Gemeinde Rickling

Vorhabenbezogener Bebauungsplan Nr. 23 sowie 23. Änderung des Flächennutzungsplans „Freiflächenphotovoltaik“

Wesentliche umweltrelevante Stellungnahme gem. § 3 Abs. 2 BauGB

Stellungnahmen aus der frühzeitigen Behördenbeteiligung nach § 4 Abs. 1 BauGB

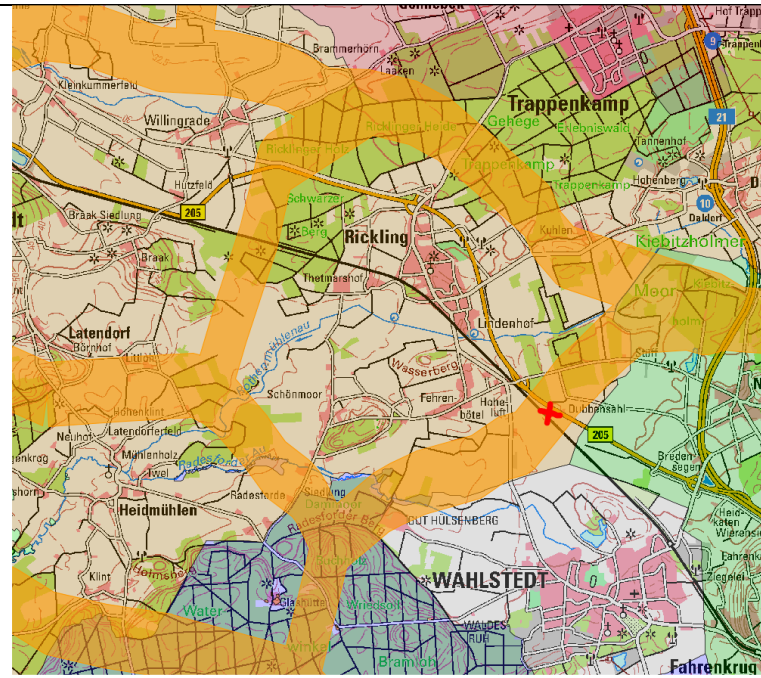
Abweichend von dem Standortkonzept sind bei dem Konzept und auch bei der konkreten 23. Änderung des FNP bzw. der verbindlichen Bauleitplanung Zu- und Abwanderungskorridore gem. Rotwildmanagementplan 2022-2025 betroffen (vgl. Meisner et al 2009 sowie folgende Abbildung). Die sich hieraus in Übereinstimmung mit dem Beratungserlass ergebenden Restriktionen sind in der Planung noch zu berücksichtigen. Die von der Änderung des FNP betroffenen Flächen wären demnach nicht als ‚grüne‘ Flächenkategorie (= Geeignete Standorte - Potenzialflächen mit besondere Eignung) sondern als ‚gelbe‘ Flächenkategorie (= Flächen mit besonderem Abwägungs- und Prüferfordernis) zu bewerten.

Die mit der 23. Änderung des FNP beabsichtigte Planung wäre daher gem. Standortabwägung der Gemeinde Rickling (vgl. ebenda Kapitel 5 des Standortkonzeptes) folgerichtig aufzugeben und ein neuer, geeigneterer Standort auszuwählen.

Zu- und Abwanderungskorridore gem. Rotwildmanagementplan 2022-2025
(Planungsraum ist mit einem roten Kreuz markiert)

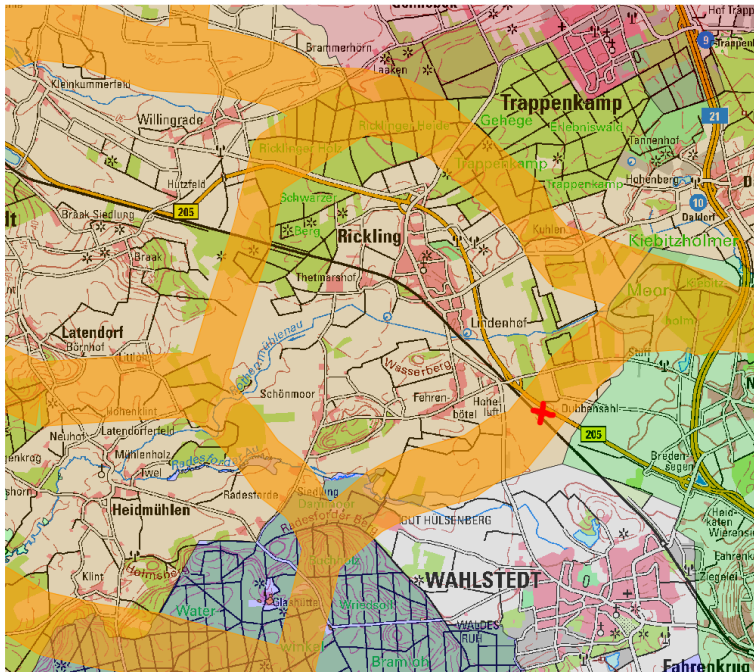
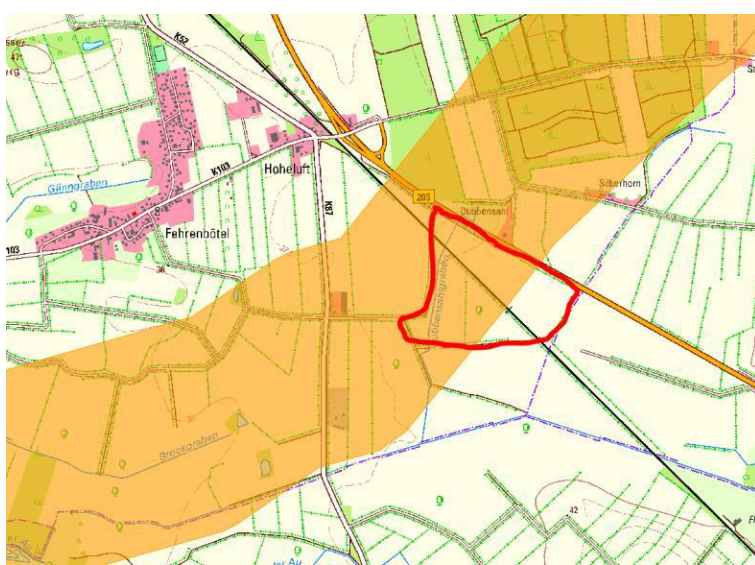
Abweichend von dem Standortkonzept sind bei dem Konzept und auch bei der konkreten 23. Änderung des FNP bzw. der verbindlichen Bauleitplanung Zu- und Abwanderungskorridore gem. Rotwildmanagementplan 2022-2025 betroffen (vgl. Meisner et al 2009 sowie nachfolgende Abbildungen).

Die sich hieraus in Übereinstimmung mit dem Beratungserlass (abweichend von der Begründung in der Fassung v. 09.09.2024 statt 01.09.2021) ergebenden Restriktionen werden in der Planung immer noch nicht berücksichtigt. Die von der verbindlichen Bauleitplanung betroffenen Flächen sind demnach in dem Standortkonzept weiterhin nicht mehr als ‚grüne‘ Flächenkategorie (= Geeignete Standorte - Potenzialflächen mit besondere Eignung) sondern als ‚gelbe‘ Flächenkategorie (= Flächen mit besonderem Abwägungs- und Prüferfordernis) zu bewerten.

Die Bauleitplanung ist daher gem. Standortabwägung der Gemeinde Rickling (vgl. ebenda Kapitel 5 des Standortkonzeptes) folgerichtig aufzugeben und ein neuer, geeigneterer Standort auszuwählen.

Die Gemeinde hat sich gem. den Verfahrensunterlagen mit der Konfliktsituation der Zu- und Abwanderungskorridore nicht erkennbar auseinandergesetzt und die sich hieraus ergebenden Konflikte naturgemäß auch nicht gelöst. Auf diese Weise entsteht der Eindruck, dass die Gemeinde als Planungsträger der Planung entgegenstehende Belange ignoriert bzw. ausblendet oder zumindest nicht im erforderlichen Umfang hierzu ermittelt. Auf die hieraus resultierenden Abwägungsmängel (z.B. Abwägungsausfall) und die sich hieraus ergebenden Rechtsunsicherheiten für die Planung wird hiermit hingewiesen. Ich empfehle der Gemeinde daher dringend die vorgelegte Planung zu überdenken und hiervon in der vorgelegten Form Abstand zu nehmen.
